## 水素防護対策に関するBWR事業者への質問票

令和4年3月25日  
原子力規制庁  
東京電力福島第一原子力発電所事故に関する  
知見の規制への取り入れに関する作業チーム

日本原子力発電株式会社

図 炉内蓄積量に対する割合の時間変化（希ガス核種合計）

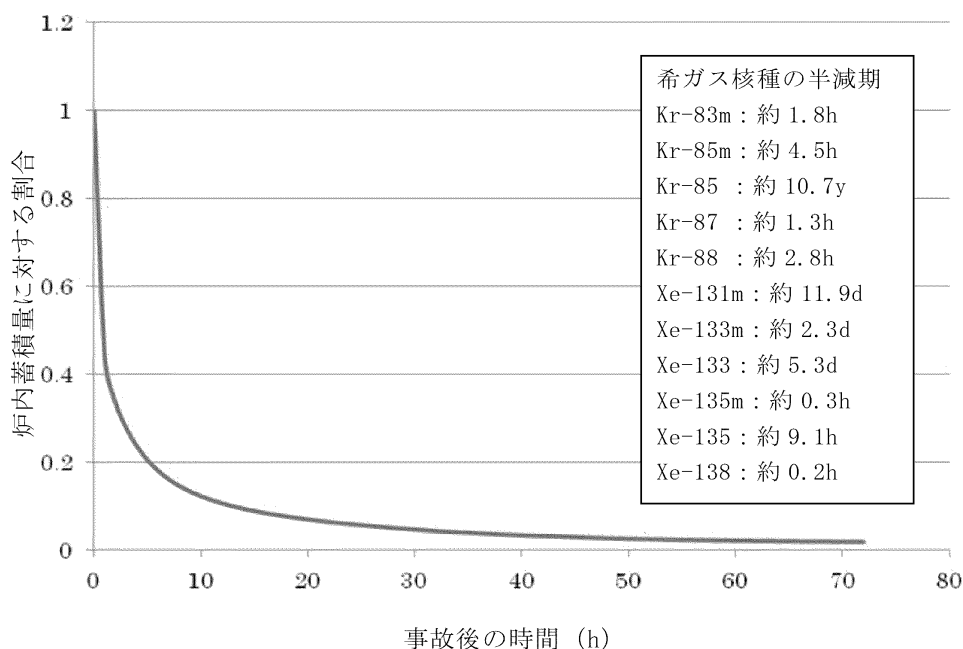
Q①-2 ベントのタイミングをどのように設定するか、その際の放射性物質（希ガス等）の放出量の想定を、格納容器破損防止の有効性評価の評価ケースとの比較で説明してください。

仮に、事故後5時間程度でのベント実施を考えた場合、PCV破損防止の有効性評価の評価ケース（約19時間でベントを実施）に対して希ガスの放出量は2～3倍程度になると考えられる。（下図参照）

一方、エアロゾル等の放出量については、サプレッション・プールやフィルタ装置での除去効果を考慮すると、PCV破損防止の有効性評価ケースに対して大幅に増加する可能性は低い（※）と考えられる。

※：有効性評価ケース（サプレッション・チェンバ側からのベント時）におけるCs-137放出量は、ベント放出よりもR/Bへの漏えいが支配的

(参考) 原子炉建屋水素対策の手順概要及び概念図

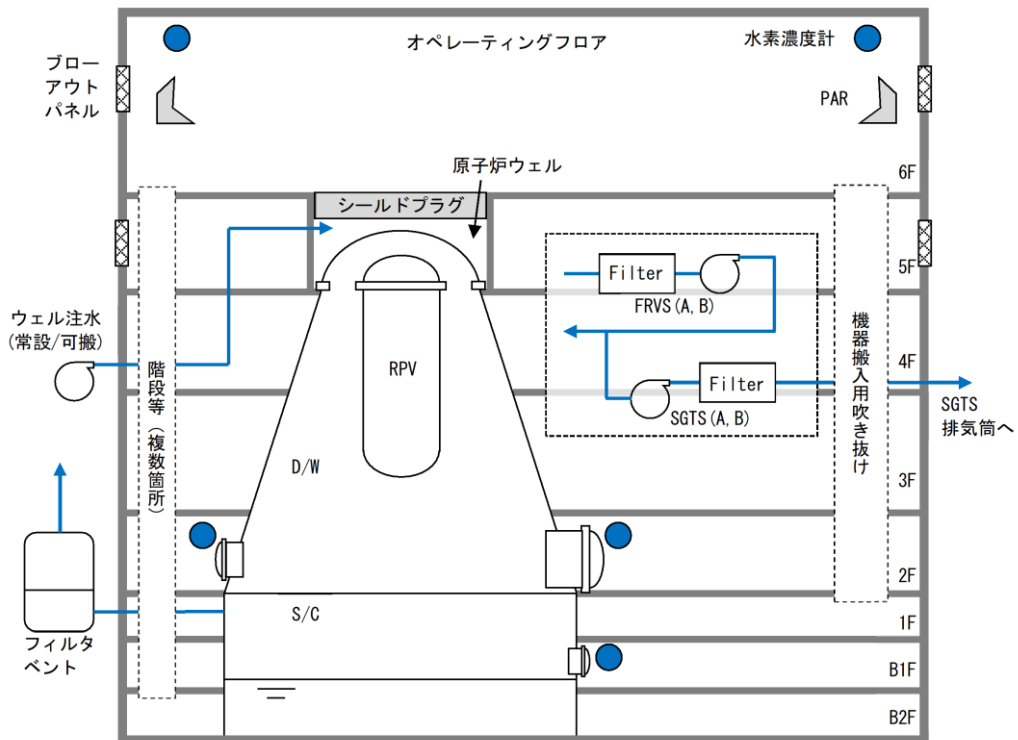
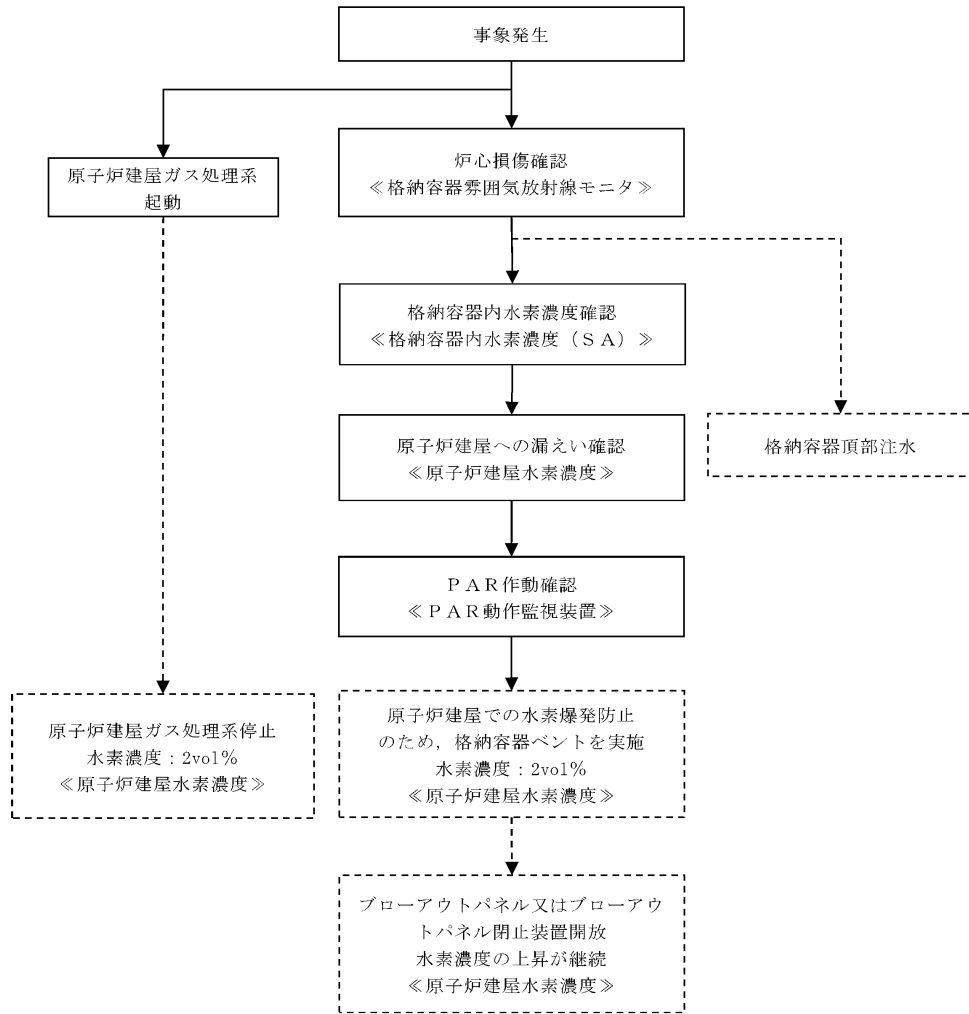
- Q③-1 対策例①及び対策例②は水素防護対策を議論するための素材を例示したのですが、事業者として早期に実施可能な別の対策案があれば、対策例①及び対策例②よりも優位な点、実現可能時期等とともに説明してください。また、別の対策案がなく、仮に対策例①及び対策例②のいずれかを選択する場合、どちらを選択するか、その理由とともに回答ください。

対策例①及び②については、一方のみを選択するような対応ではなく、それぞれの対策の得失を踏まえて実施を検討すべきプラント状態や対応手順等を整理しておくことで、状況に応じた判断ができるよう備えておくことが望ましいと考える。
